SOLICITATION AMENDMENT
MODIFICATION DE L'INVITATION

Title - Sujet Generator Package	
Solicitation No. - N° de l'invitation 5P426-181671/A	Amendment No. - N° modif. 001
Client Reference No. - N° de référence du client 5P426-181671	Date 2018-09-21
GETS Reference No. - N° de référence de SEAG PW-\$EDM-206-11440	
File No. - N° de dossier EDM-8-41072 (206)	CCC No./N° CCC - FMS No./N° VME
Solicitation Closes - L'invitation prend fin at - à 02:00 PM on - le 2018-10-10	
F.O.B. - F.A.B. Plant-Usine: <input type="checkbox"/> Destination: <input checked="" type="checkbox"/> Other-Autre: <input type="checkbox"/>	
Address Enquiries to: - Adresser toutes questions à: Brent Peters	Buyer Id - Id de l'acheteur edm206
Telephone No. - N° de téléphone (780) 235-8279 ()	FAX No. - N° de FAX (780) 497-3510
Destination - of Goods, Services, and Construction: Destination - des biens, services et construction:

This amendment is issued to add the following specifications to Annex A "Requirement":

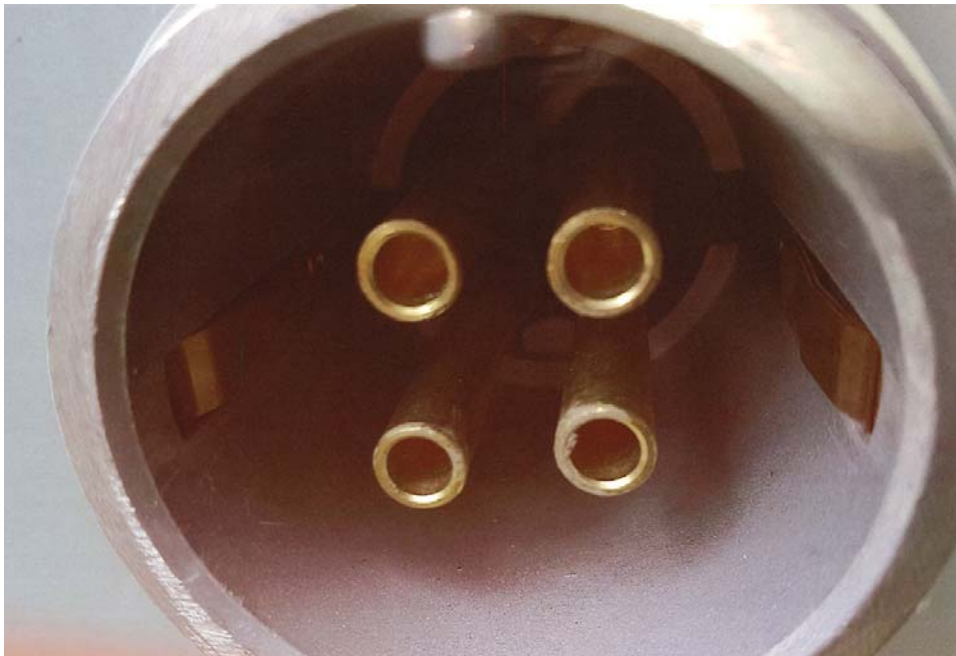
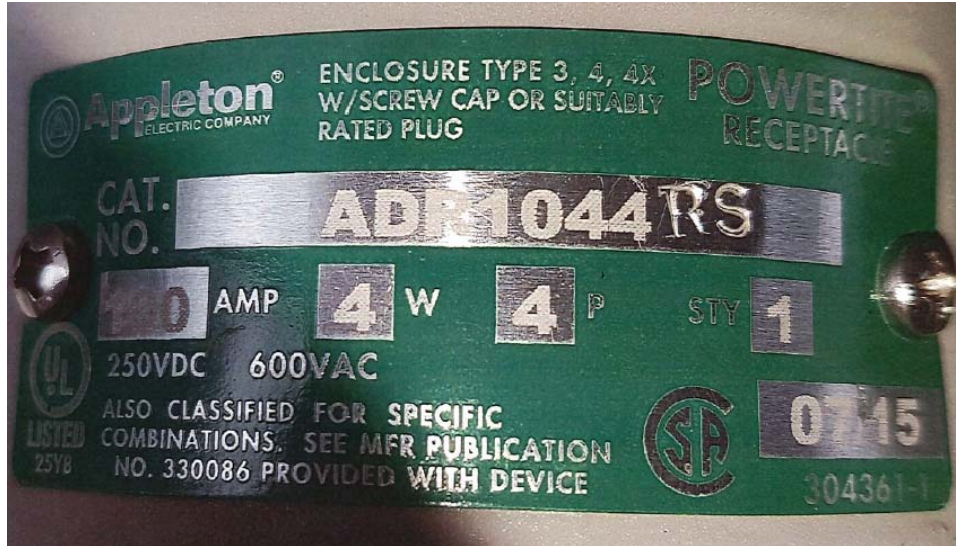
1. Cord connections:
 - a) Make/Model of cord-ends (see photos of lift station connection below)
 - b) Male connection on lift station, generator to determine other connection type.
 - c) One cord required
2. 50ft Cord
 - a) Type of cable & rating: (600V) (100A) SOOW
